Voisins-le-Bretonneux, le 23 septembre 2024

Monsieur Olivier AFONSO  
Président de l'ASL CHAMFLEURY

Vous nous avez fait parvenir une liste de questions posées par certains membres de votre ASL, relatives au projet de création d'un nouveau cimetière. Je vous invite à trouver, ci-après, les réponses apportées à chacune d'entre elles .

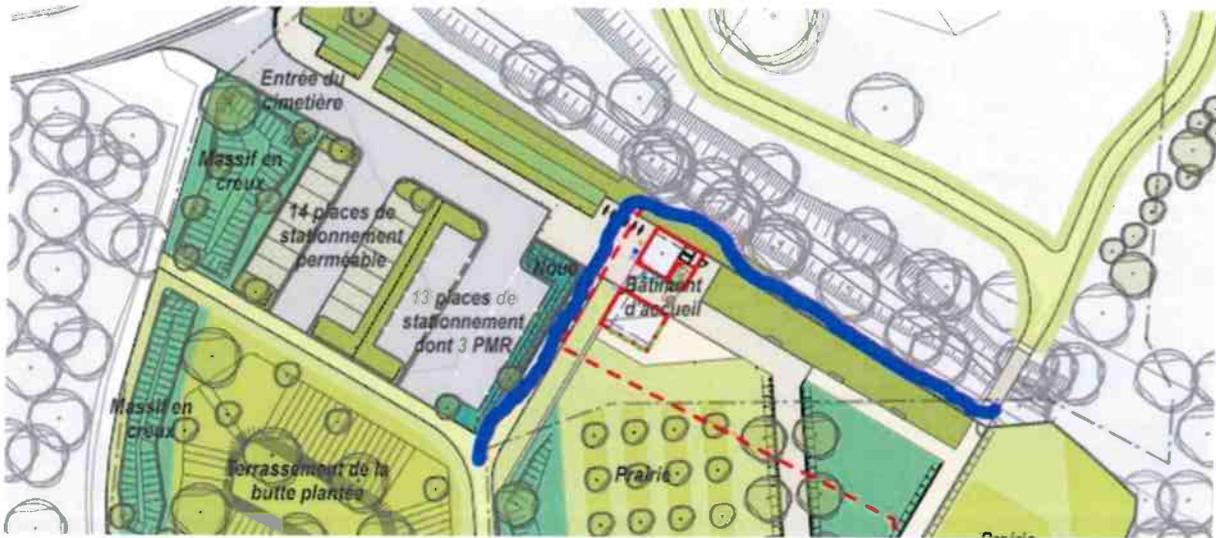
*« Nous avons rencontré Mme Rosetti il y a maintenant un an et il avait été convenu de planter une haie de persistants le long de la goulotte afin de neutraliser toute nuisance visuelle.*

*Pour quand cela est-il prévu ? Une haie met du temps à s'épaissir, il aurait été opportun de la planter en début de travaux.*

*Pouvons-nous avoir un plan précis du cimetière (avec des cotes / il n'y a jamais eu aucune information sur le site de la ville), un plan des travaux prévus sur le terrain d'aventures ainsi que sur la goulotte appartenant à la copropriété. Une AG ne peut voter en faveur de l'octroi d'une servitude sans plan précis des travaux qui vont être réalisés.*

*Il y a 1 an, personne ne nous a expliqué que nous ne pourrions plus accéder à la forêt par le petit pont sans obligatoirement passer par le cimetière et aux horaires d'ouverture.*

*Nous demandons juste à ce qu'un chemin longeant la goulotte soit créé afin que nous puissions contourner le cimetière à pied, en vélo (cf dessins ci-dessous) et ceci est parfaitement faisable.*

Un rendez-vous en présence des riverains résidant au droit de la parcelle AB n° 315 a, en effet, eu lieu le 12 juillet 2023. Durant cette réunion, les riverains nous ont informés que les plantations des arbres prévues par la Ville, à la demande des représentants de l'ASL, ne correspondaient pas à leurs besoins. Un réajustement a ainsi été sollicité, réajustement validé par la Commune. Au vu des aléas climatiques importants rencontrés fin 2023 et courant 2024 engendrant un engorgement des terres et l'impraticabilité des terrains, la plantation le long de la rigole n'a pas pu être réalisée durant l'automne 2023, mais est néanmoins maintenue au projet. Les plantations se dérouleront en automne 2024.

S'agissant de la demande relative au maintien d'une continuité piétonne contournant les clôtures du cimetière, nous vous informons que l'implantation actuelle de ladite clôture laisse place à un espace enherbé et praticable d'environ 2,70 m. Cet espace permet donc le maintien d'une continuité piétonne et ce, en dehors des horaires d'ouverture du cimetière. Il est néanmoins précisé qu'aucun aménagement supplémentaire ne sera réalisé car cet espace "libre" est situé en partie sur la parcelle AD n° 01 (publique) et les parcelles correspondant à la rigole, propriété de l'ASL. Cet espace est par ailleurs et en partie, situé sur la zone humide. Un tel cheminement sera toléré, mais considérant qu'aucun aménagement pérenne et normé ne sera réalisé, la responsabilité de la Ville ne pourra être engagée en cas de chute de piétons voulant contourner le cimetière.
